Znak sprawy: I.271.2.2020/MG

Dot. „INWESTYCJA W OBIEKT PEŁNIĄCY FUNKCJE KULTURALNĄ – BUDYNEK  
OSP KRASZEWICE.”

### PYTANIA I ODPOWIEDZI DO PRZETARGU

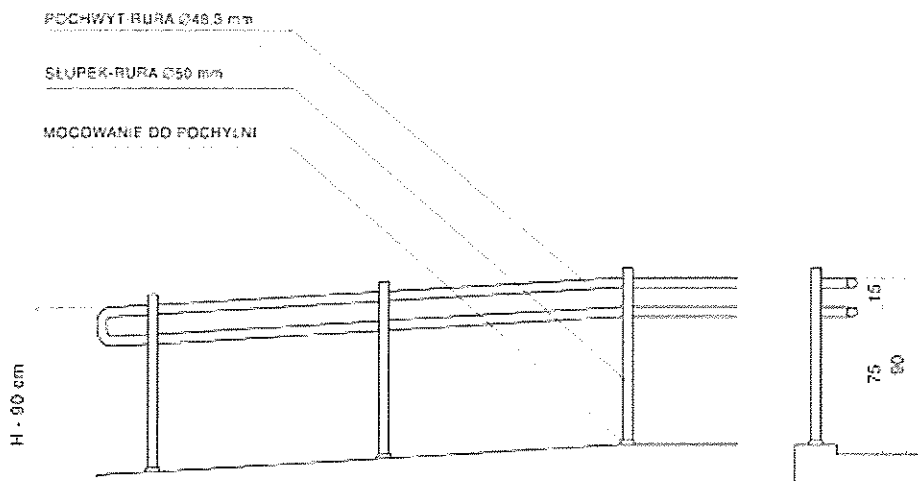
**Pytanie nr 10.** Przedmiar poz. 107-109- prosimy o bardziej szczegółowy opis oraz rysunek, umożliwiającą wycenę.

**Odpowiedź:** Ogrodzenie z paneli z podmurówką prefabrykowaną, słupki wbetonowane w łącznik prefabrykowany. Kolorystykę ustalić z Inwestorem.

- ocynkowany
- Fi 4 mm
- H 1560 mm
- oczko 50x200 mm
- słupek ogrodzeniowy
- 60x40x2300 mm
- ocynkowany
- akcesoria
- obejmy
- śruby
- nakrętki
- daszki
- płyta prefabrykowana
- zbrojona drutem fi 6 mm
- L 250 cm
- H 25 cm

łącznik betonowy

Brama rozwierana dwuskrzydłowa szerokości 5,0m na konstrukcji stalowej. Wypełnienie bramy z paneli ogrodzeniowych o parametrach jak ogrodzenie. Brama z możliwością zamykania bramy na kłódkę.

Furtka rozwierana jednoskrzydłowa szerokości 1,0m na konstrukcji stalowej. Wypełnienie furtki z paneli ogrodzeniowych o parametrach jak ogrodzenie.
